Ministero dell' Ambiente e della Tutela del Territorio e del Mare

Parere n. 2273 del 20/12/2016

<b>Progetto</b>	<p><b>“Opere strategiche per il porto di Civitavecchia - 1° lotto funzionale - prolungamento antemurale Colombo, darsene Servizi e traghetti. Verifica di attuazione II fase”</b></p> <p><b>Caso Eu Pilot 3007/14/ENVI</b></p> <p><b>Valutazione di Incidenza Ambientale (VINCA)</b></p> <p><b>ID_VIP: 1778</b></p>
<b>Proponente</b>	<p><b><u>Autorità Portuale di Civitavecchia</u></b></p>

Stralcio planimetria scavo da terra della cunetta tra le sezioni CDT 13-30

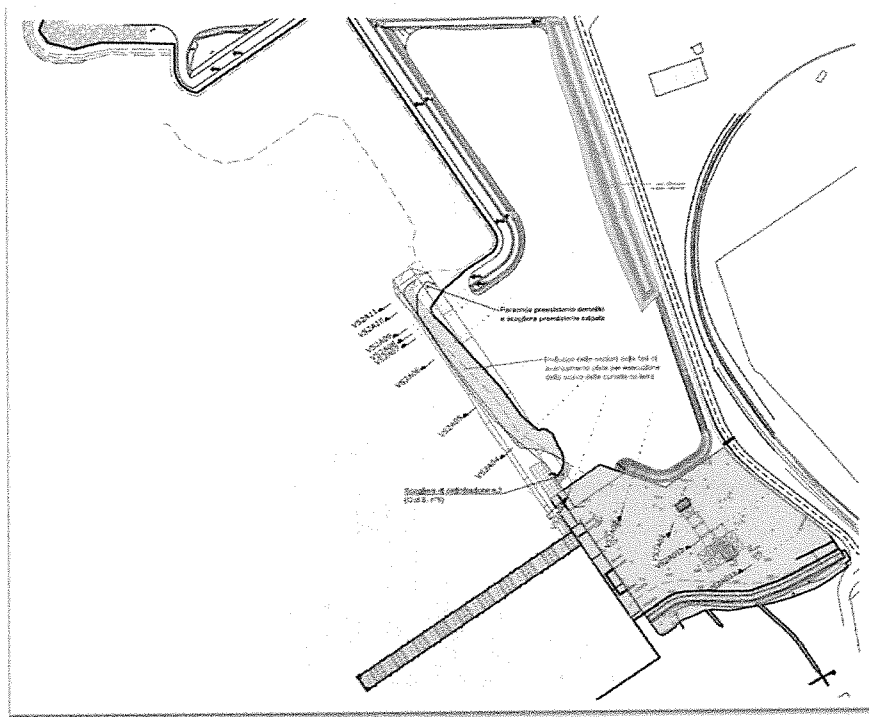
Nella perizia di variante N° 2 è stato tenuto conto delle variate modalità operative apportate all'esecuzione dell'arretramento *Vasca Sud-Tratto 2* rispetto alle previsioni della perizia n.1, consistenti nella minimizzazione dallo scavo di arretramento eseguito per fasi successive, nella mancata realizzazione della scogliera arretrata (Perizia di Variante N°1), e nell'anticipazione di parte dello scavo di spianamento del materiale refluito in colmata per consentire la realizzazione del Piazzale adiacente. Inoltre, la realizzazione della cunetta per la formazione degli scanni ricadenti in tale tratto della *Mattonara* è avvenuta in avanzamento per mezzo di piste provvisorie, rese necessarie al raggiungimento delle profondità di progetto per eseguire lo scavo da terra con mezzo meccanico, contribuendo a generare variazioni sul bilancio dei materiali necessari per il riempimento dei cassoni e la realizzazione dei terrapieni e portando, unitamente alle differenti qualità meccaniche di parte del materiale presente nella *Vasca di colmata Sud*, alle seguenti modifiche operative e/o progettuali di dettaglio:

- completamento del riempimento dei cassoni cellulari impiegando prevalentemente il materiale proveniente dallo scavo di sbancamento della *Vasca Sud* (a eccezione della zona di argine delimitata da recinzione) fino alla quota finale di circa +0.55m s.l.m.m al posto della +2.10m s.l.m.m, prevista in progetto di Variante N°1;
- prelievo del materiale di dragaggio presente nella *Vasca di Colmata Nord* per il quantitativo necessario fino al completamento dei terrapieni;
- esecuzione in *Vasca Sud* di piste di cantiere destinate al transito dei mezzi per l'esecuzione dello scavo.

## 2. Prolungamento antemurale Cristoforo Colombo

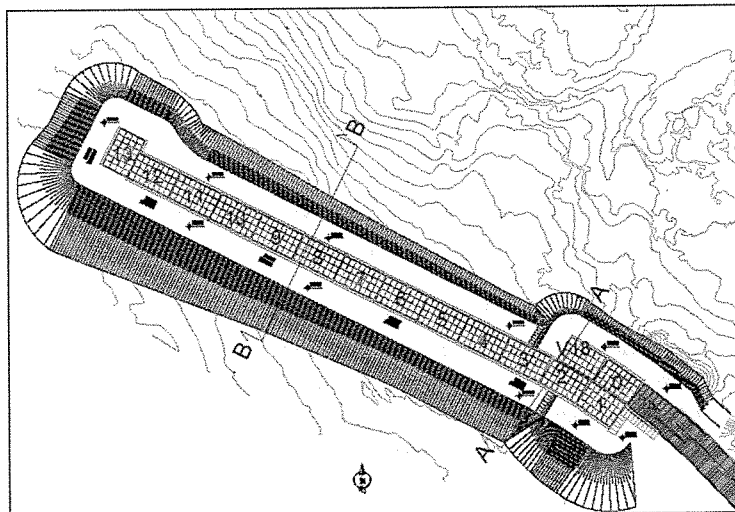
Il progetto prevedeva il prolungamento del molo di sopraflutto esistente da est verso ovest per circa 413 m complessivi realizzato attraverso l'utilizzo di 14 cassoni cellulari in calcestruzzo armato.

La Perizia di Variante n.1 ha disposto una traslazione verso l'esterno di circa 23 metri, determinando un aumento della larghezza del canale d'ingresso da 225 m a 264,50 m. Si prevede ancora complessivamente la realizzazione di n.14 cassoni cellulari, numerati a partire dal molo di sopraflutto esistente dal n°0 al n° 13.

La perizia di variante N°2 non ha disposto modifiche né alla disposizione planimetrica né alle caratteristiche principali dei cassoni e dello scanno d'imbasamento, pertanto si riportano di seguito alcuni estratti progettuali che individuano gli aspetti principali della variante in oggetto.

Stralcio planimetria classificazione cassoni Perizia di Variante N°2

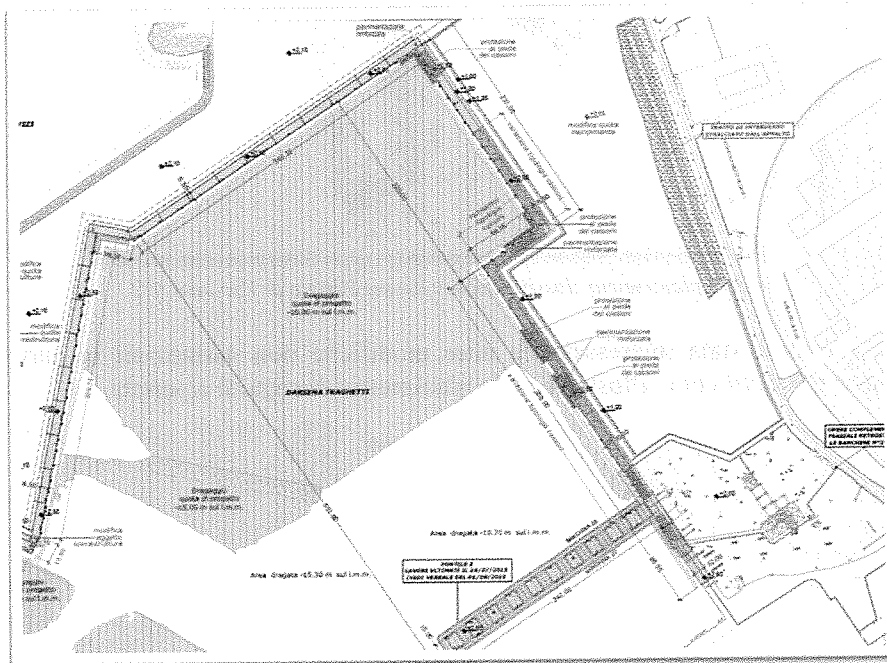
Con la perizia di variante N°1 il progetto della darsena traghetti è stato rivisto nel suo layout nel tratto prossimo alla darsena servizi laddove sono stati previsti due attracchi lungo il fronte di banchina di confine, parzialmente costituito dallo sporgente con la *Darsena Servizi*.

La perizia di variante N°2, pur non disponendo modifiche nella configurazione della *Darsena traghetti* e alla disposizione planimetrica dei cassoni, ha introdotto, per esigenze di ottimizzazione costruttiva, nuove tipologie di cassoni al posto di alcune di quelle previste nella perizia di variante N°1.

Stralcio planimetria classificazione cassoni Perizia di Variante N°2

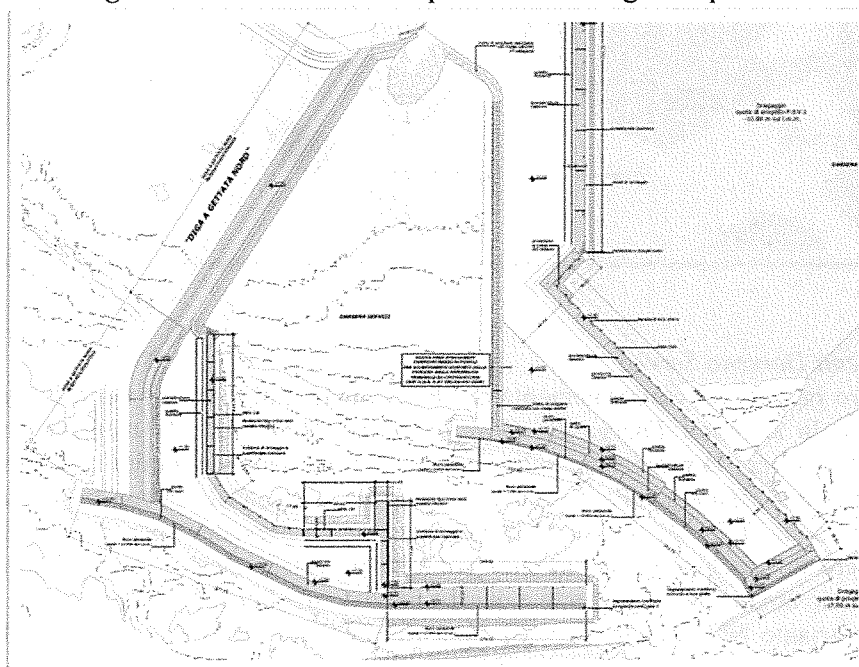
Con la Perizia di Variante N°2 in oggetto sono state apportate modifiche non sostanziali a parte delle opere presenti nel primo stralcio; in particolare il layout dei banchinamenti della darsena servizi ha subito un aggiornamento conseguentemente alla sostituzione di alcune tipologie di cassoni.
